# Rapport d'analyse environnementale

## **Aménagement d'un barrage dans la décharge du lac Sergent**

**Dossier 3211-01-56**

**Le 24 septembre 2003**

**FIGURE 1 : PLAN CONCEPT DE L'OUVRAGE TIRÉ DE L'ANALYSE HYDRAULIQUE – DÉCHARGE DU LAC SERGENT (GENIUM, 2003A)**

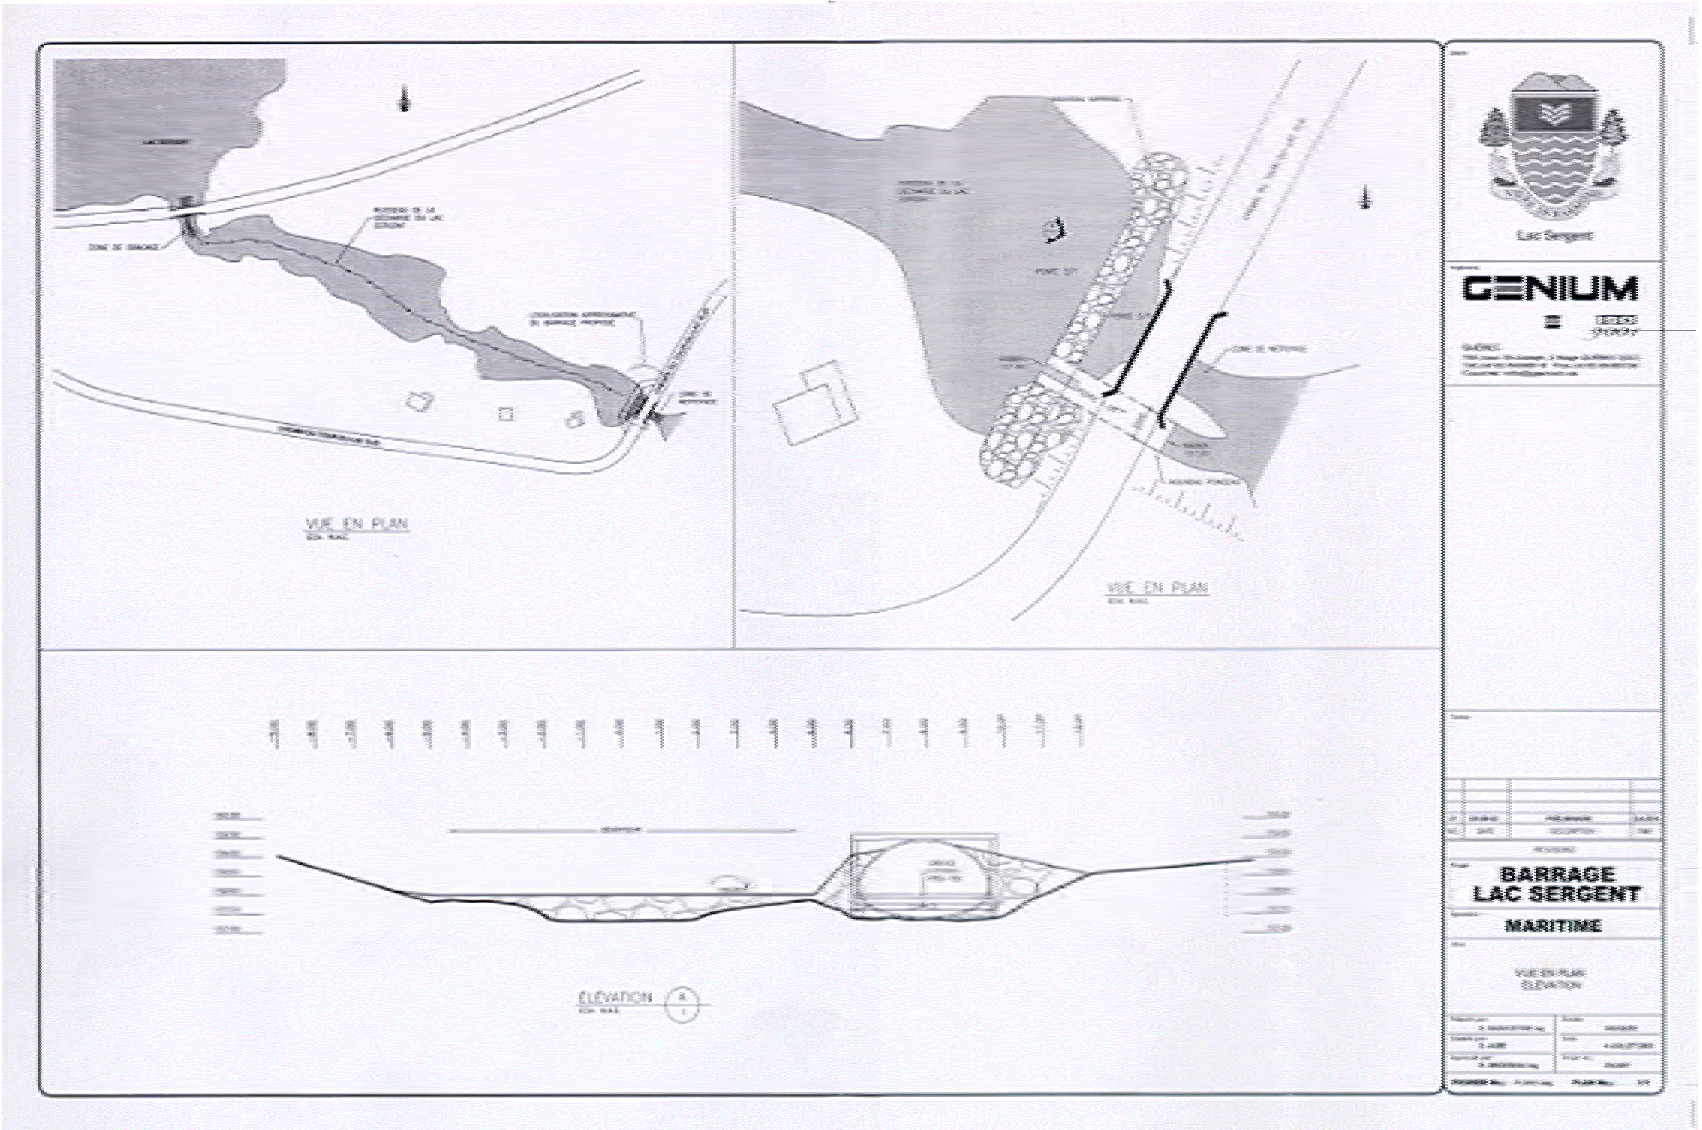
Dans son rapport, intitulé « Analyse hydraulique – Décharge du lac Sergent », la firme Genium a refait l'analyse hydrologique et a effectué une série de mesures sur le terrain afin de produire une analyse hydraulique plus représentative de la décharge. La firme conclut que ses analyses ont permis de déterminer les améliorations nécessaires pour que le barrage puisse réduire significativement le niveau des crues printanières (Genium, 2003). Ces améliorations portent principalement sur l'amélioration de la capacité d'évacuation de la décharge par l'ajout d'une conduite traversant le chemin Tour-du-Lac Sud. Après analyse du rapport, le Centre d'expertise hydrique du Québec s'est montré satisfait des analyses et en accord avec la conclusion avancée (CEHQ, 2003b).

Cependant, bien que le projet améliore la situation des inondations printanières, il ne la règle pas entièrement. Lors de la première partie des audiences publiques, il a été constaté qu'aucune zone d'inondation n'était inscrite au schéma d'aménagement de la MRC de Portneuf alors qu'il a été mentionné par l'initiateur du projet que certains secteurs étaient fréquemment inondés au printemps. Or, les secteurs inondés par des crues de récurrence supérieure à 20 ans et les secteurs inondés par des crues de récurrence supérieure à 100 ans doivent être identifiés dans le schéma d'aménagement et la réglementation d'urbanisme des municipalités touchées et faire l'objet de mesures de protection particulières.
